Keuringsverslag van een elektrische laagspanning- en zeer lage spanningsinstallatie

NIET CONFORM

Straatnaam Thienpontlaan
Huisnummer 11
Busnummer
Postcode 8760
Gemeente MEULEBEKE
Land België

Controlebezoek van een oude huishoudelijke elektrische installatie van een wooneenheid bij verkoop op vraag van de verkoper volgens (KB 08/09/2019) - AREI Boek 1- 8.4.2. en 8.2.1. en 4.2.4.3.

Isolatiweerstand nok

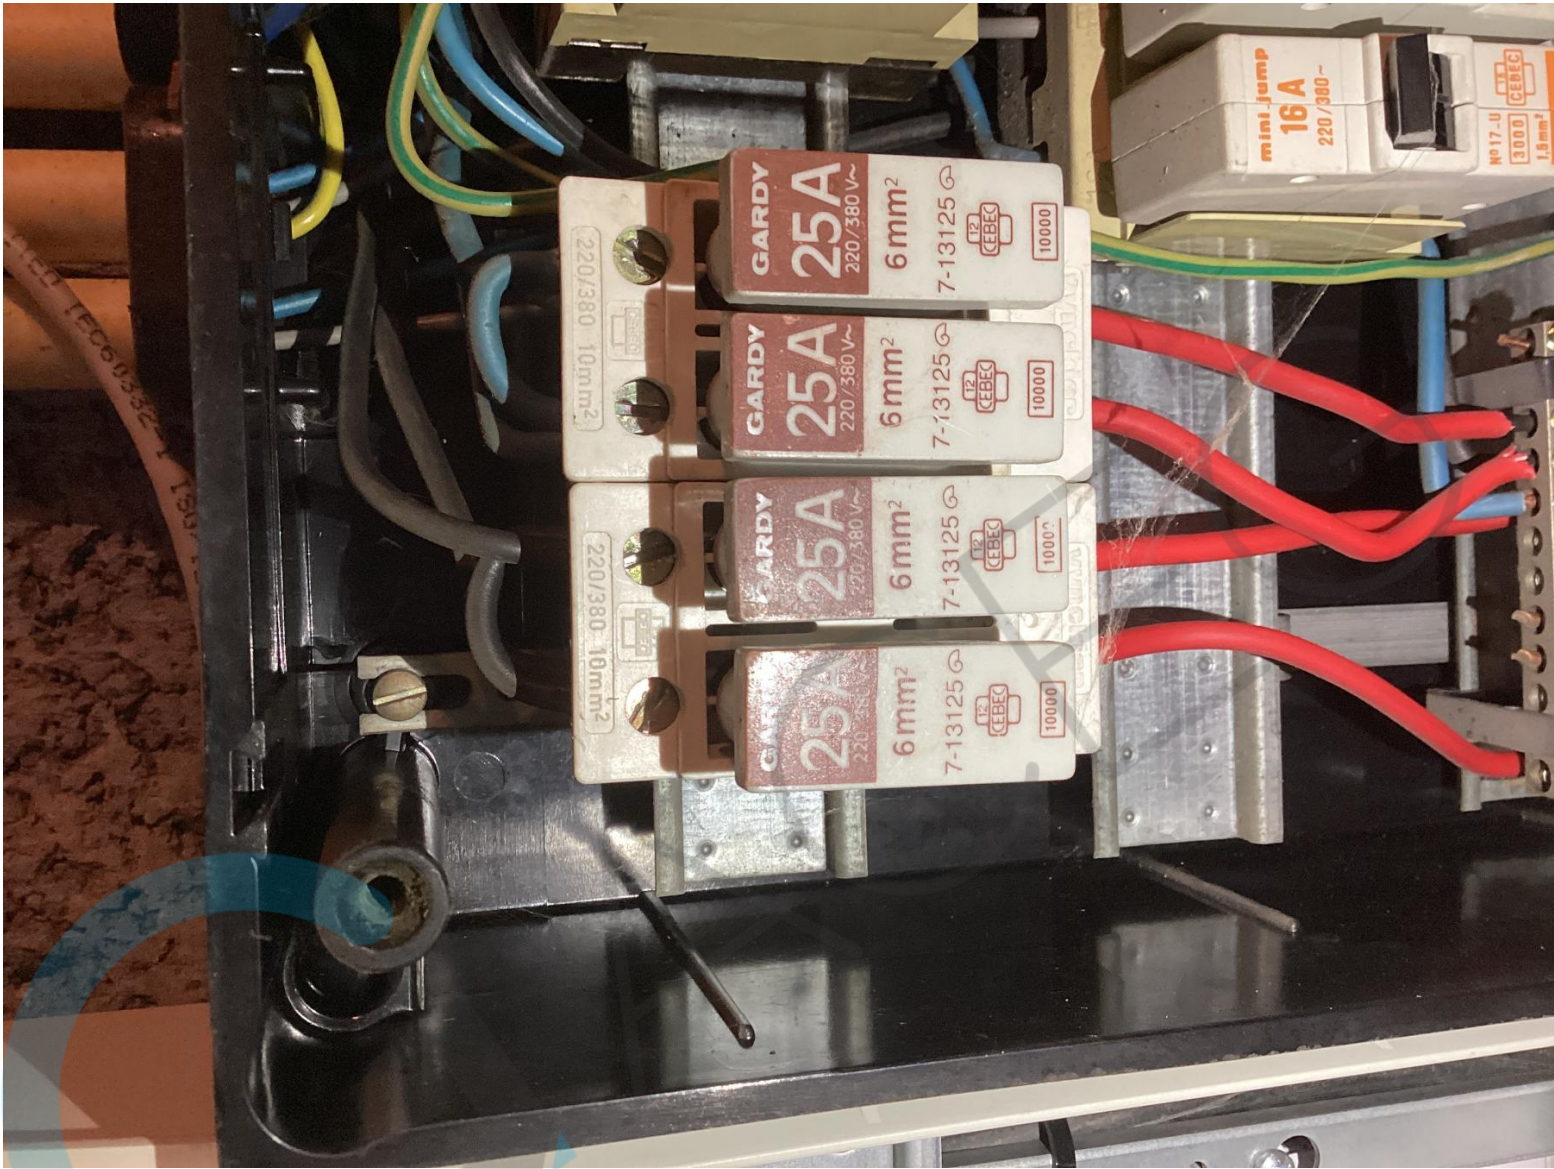
I2.01 De waarde van de isolatieweerstand van één of meerdere stroombanen is kleiner dan 0,5M ohm Zie foto (Boek 1 Onderafdeling 6.4.5.1.)
